Änderungsanzeige:
Anschluss eines Hochwassergrabens an Becken I+II -
(HEIDELBERG MATERIALS MINERALIK DE GMBH, 10.02.2024)

Abbaustandort Stolzenau

- Anschluss eines Hochwassergrabens an Becken I+II -

Änderungsanzeige

Abbildung 1: Lage des geplanten Durchlasses / Ausgleichsrohre

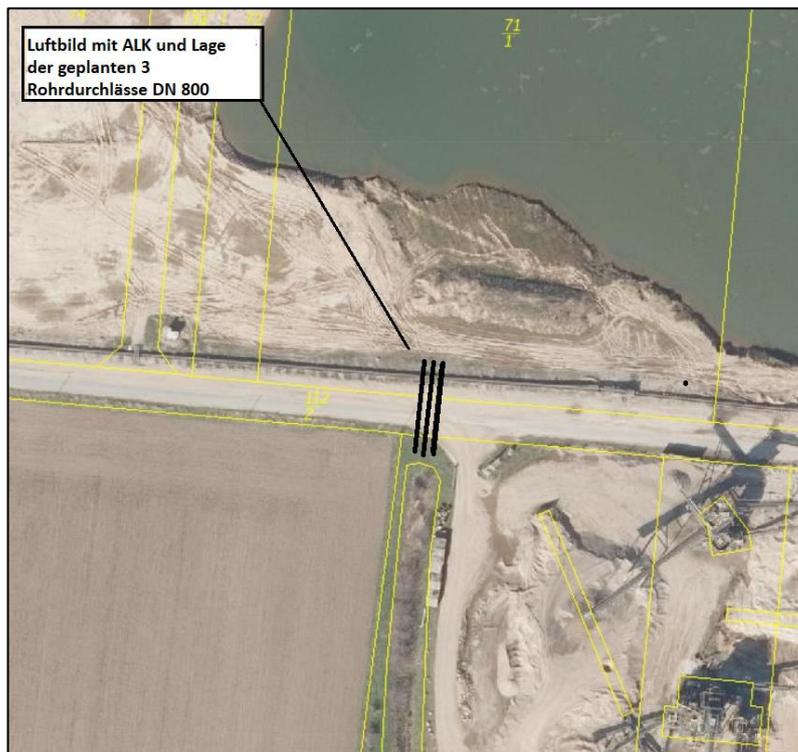
Der Verzicht des Rahmendurchlasses unter der Großen Brinkstrasse (3x1,25 m B/H) gemäß der 4. Änderung des PFB soll möglichst wieder auf den ursprünglichen genehmigten Ausgangszustand des PFB vom 24.03.2003 korrigiert werden.

Aus bautechnischen Gründen (wegeparallel verlaufendes Förderband und Elektrokabel) können statt eines großen Rahmendurchlasses (3x1,25 m B/H) nur drei Ausgleichsrohre mit DN 800 eingebaut werden. Die jeweilige Länge der drei DN 800 Rohrverbindungen beträgt wegen des wegeparallel verlaufenden Förderbandes / Elektrokabels rd. 33 m. Die Sohle des Grabens im Einmündungsbereich zum Becken I+II liegt weiterhin bei 27,70 m NN. Der Ein- und Auslaufbereich der Ausgleichsrohre wird mit Wasserbausteinen und Schotter gesichert.

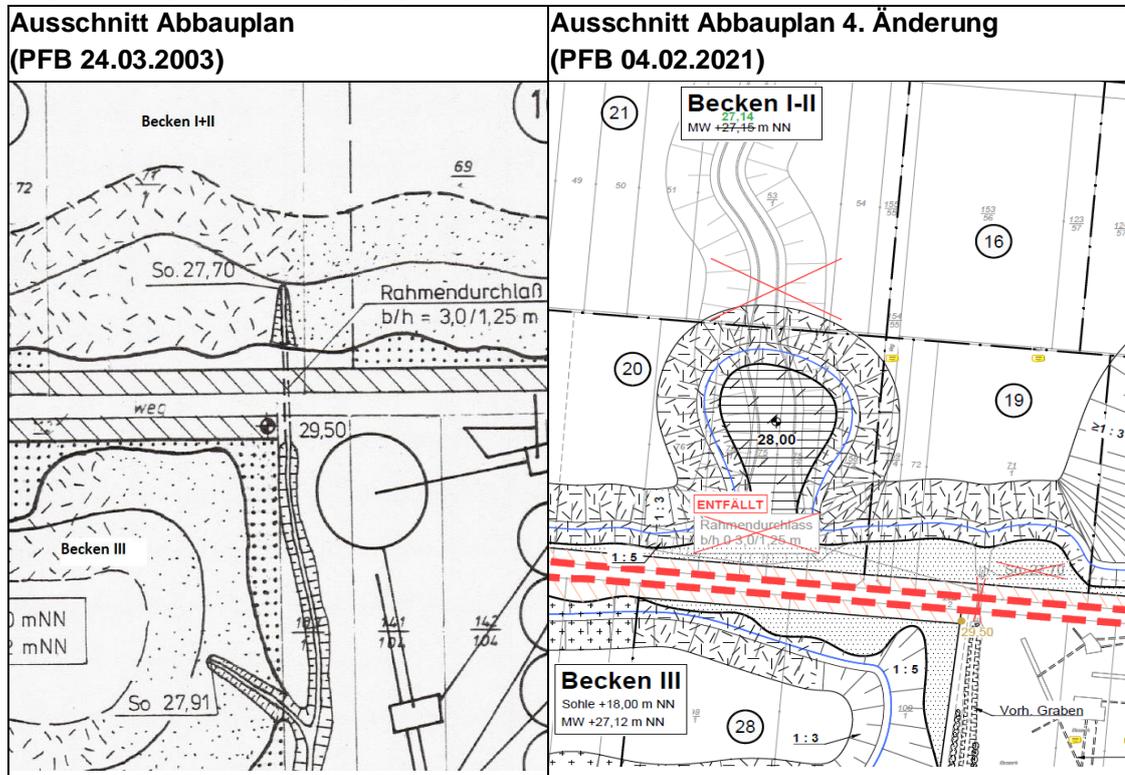
Zur Befüllung und Entleerung des entstehenden Baggersees wurde im ursprünglichen Abbauantrag die Erstellung eines HW-Entlastungsgrabens mit Durchlass unter die Große Brinkstrasse vorgesehen (siehe linker Planausschnitt). Der HW-Graben wurde an der Westgrenze des Kieswerkgeländes gebaut, der Straßendurchlass allerdings nicht. Mit Beantragung der 4. Änderung 2018 entfiel der Durchlass auch abbaurechtlich.

Folgende Gegenüberstellung zeigt die Situation:

Anlage 2: Längsschnitt (PFB vom 24.03.2003) mit Darstellung der geplanten Änderung

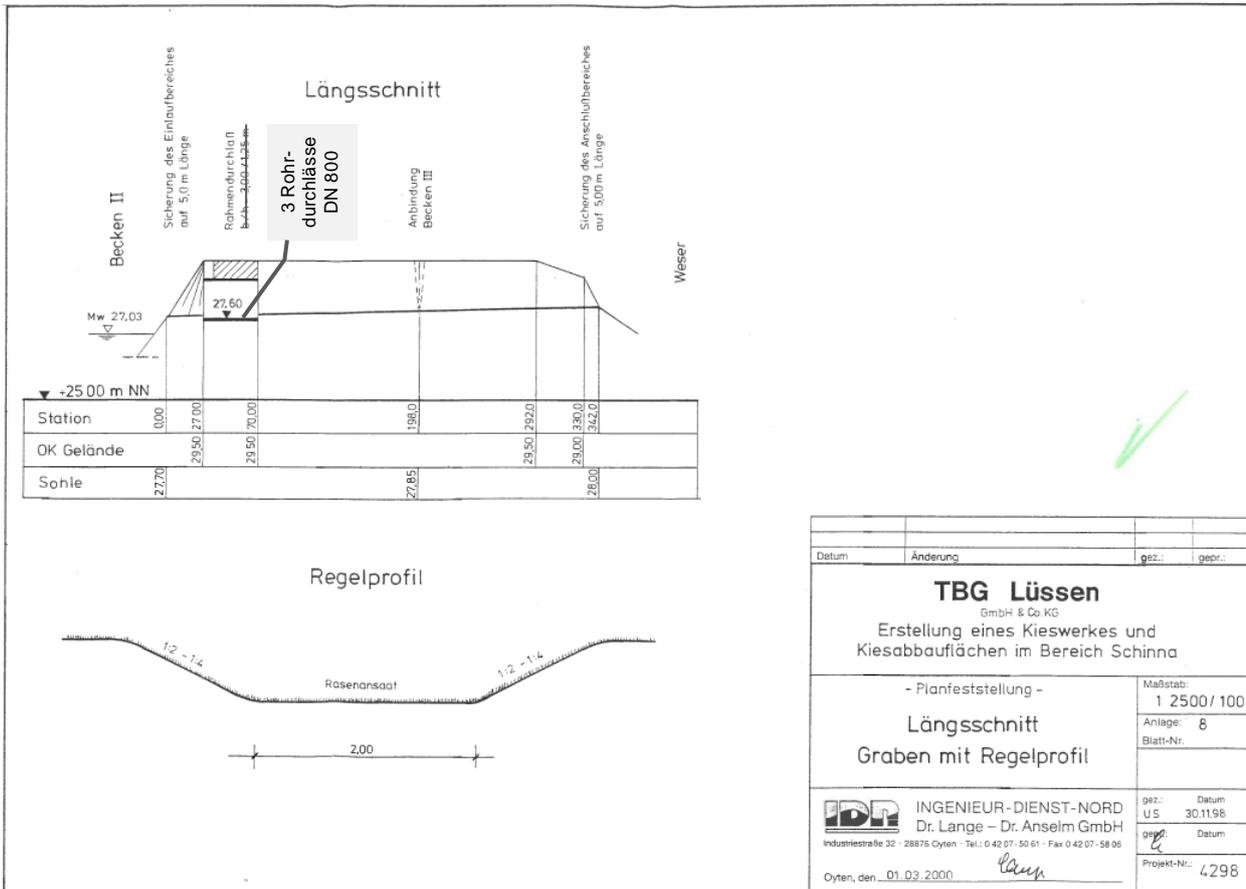
Alle entsprechenden wasserwirtschaftlichen Nachweise liegen als Antragsbestandteil Teil B Wassertechnische Berechnungen vor (siehe Anlage 2).
